IZ13INSA.2133.1.238.2021.AT1.1

Dotyczy: rozbudowa przepustu na Kanale Złotnickim w Januszkowie, na terenie dz. 97, 98, 86/5, 143 obręb Januszkowo, gmina Nowa Wieś Wielka.

W odpowiedzi na pismo nr BID 47/2019 z dn. 02.11.2021r., dotyczące uzgodnienia planowanego przedsięwzięcia, polegającego na rozbudowie przepustu na Kanale Złotnickim w Januszkowie, na terenie dz. 97, 98, 86/5, 143 obręb Januszkowo, gmina Nowa Wieś Wielka, PKP PLK S.A. Zakład Linii Kolejowych w Bydgoszczy, jako zarządca infrastruktury kolejowej uzgadnia przedmiotowe zamierzenie inwestycyjne w sąsiedztwie linii kolejowej nr 131 relacji Chorzów Batory – Tczew, na wysokości przepustu w km 347,672, pod warunkiem regulacji dna i skarp Kanału Złotnickiego do granicy z działką nr 145/3 obręb Januszkowo gmina Nowa Wieś Wielka, która stanowi obszar kolejowy.

Plan sytuacyjny

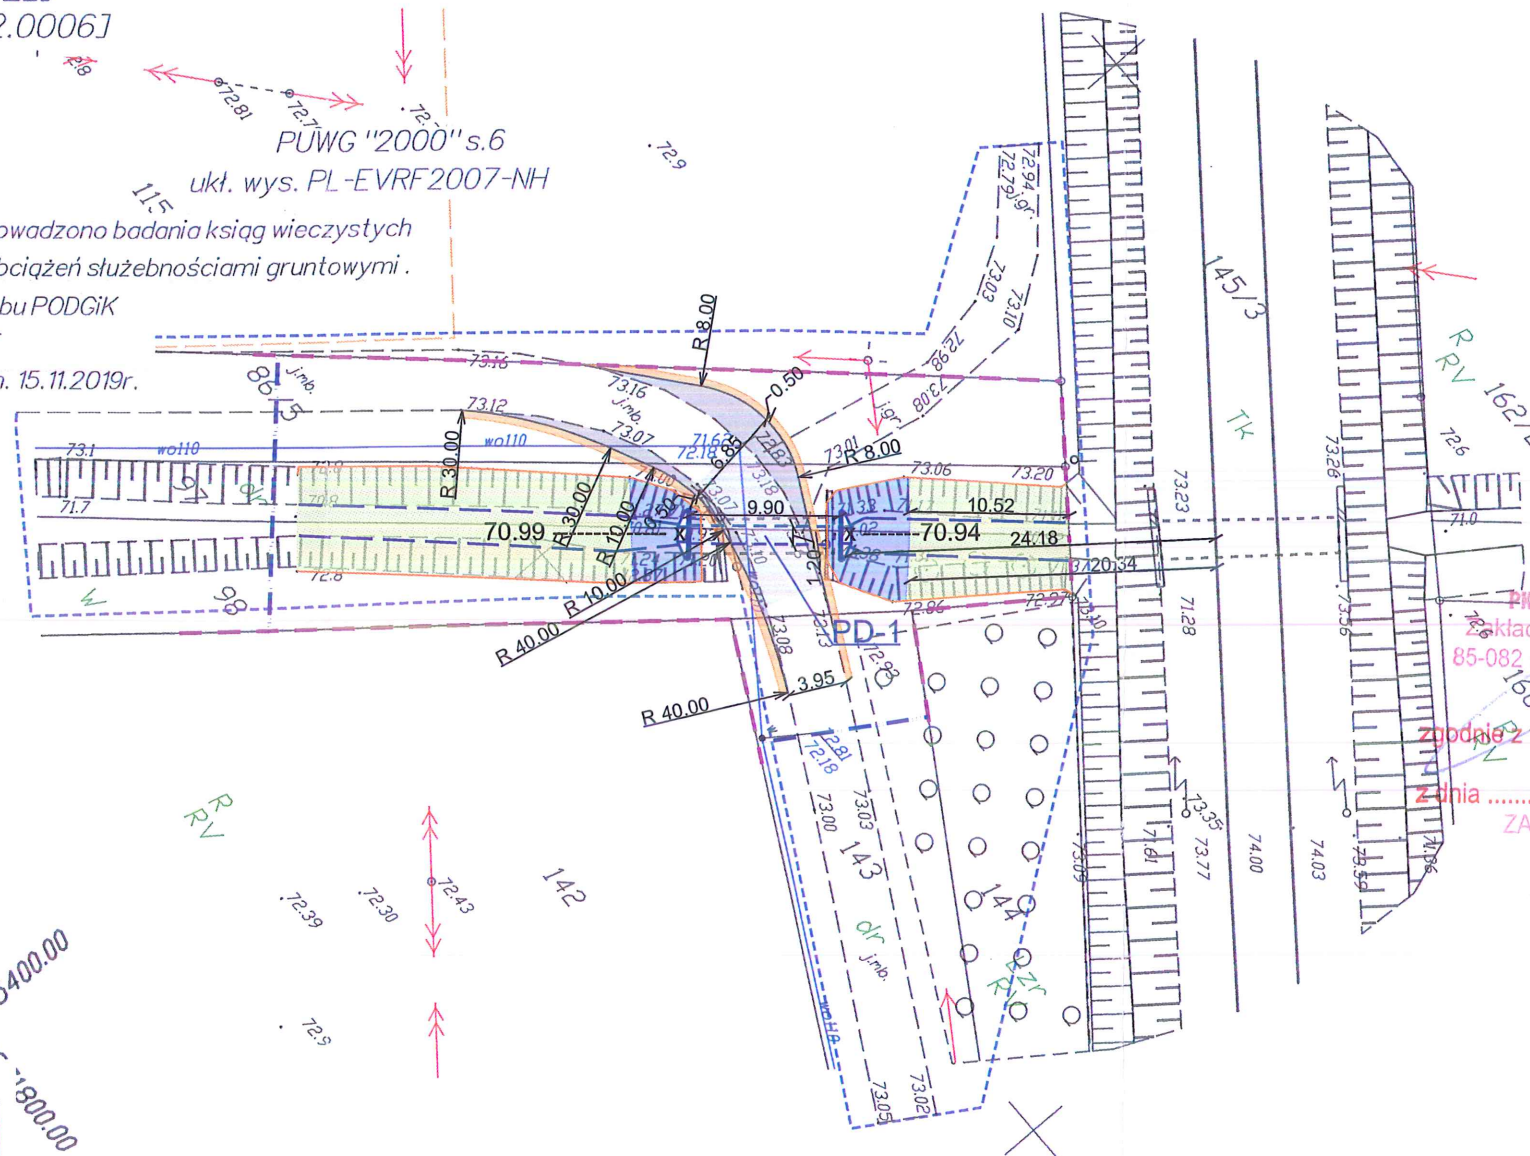
Regulację dna i skarp Kanału Złotnickiego do granicy z działką nr 145/3 obręb Januszkowo, należy wykonać w sposób gwarantujący zachowanie prawidłowych parametrów technicznych, umożliwiających właściwy spływ wód.

- „rozbudowie przepustu na Kanale Złotnickim w Januszkowie wraz z regulacją dna i skarp do granicy z działką nr 145/3 obręb Januszkowo, w zakresie przebudowy na terenie dz. 97, 98, 86/5, 143 obręb Januszkowo, gmina Nowa Wieś Wielka, w bezpośrednim sąsiedztwie obszaru kolejowego linii kolejowej nr 131 relacji Chorzów Batory – Tczew, jaki stanowi działka nr 145/3 obręb Januszkowo, przy jednoczesnej odległości odpowiednio ok. 19,50m od osi skrajnego toru kolejowego (mierząc w płaszczyźnie poziomej – tor na nasypie),”-

nie może zakłócać eksploatacji linii kolejowej, działania urządzeń związanych z prowadzeniem ruchu kolejowego, a także powodować zagrożenie bezpieczeństwa ruchu kolejowego.

uzgadnia się wykonywanie robót ziemnych w odległości do 20,00m, w części dotyczącej sąsiedztwa z obszarem kolejowym tj. działką nr 145/3 obręb Januszkowo gmina Nowa Wieś Wielka.

O przystąpieniu do rozbudowy Kanału Złotnickiego, w bezpośrednim sąsiedztwie obszaru kolejowego linii kolejowej nr 131 relacji Chorzów Batory – Tczew, jaki stanowi działka nr 145/3 obręb Januszkowo należy powiadomić tutejszy Zakład z wyprzedzeniem 14 dniowym, powołując się na numer niniejszego uzgodnienia.

Integralną częścią niniejszego uzgodnienia jest plan sytuacyjny z zaznaczonym zakresem przebudowy (mapa do celów projektowych, stanowiąca plan w skali 1:500) podpisany i ostemplowany przez tutejszy Zakład.
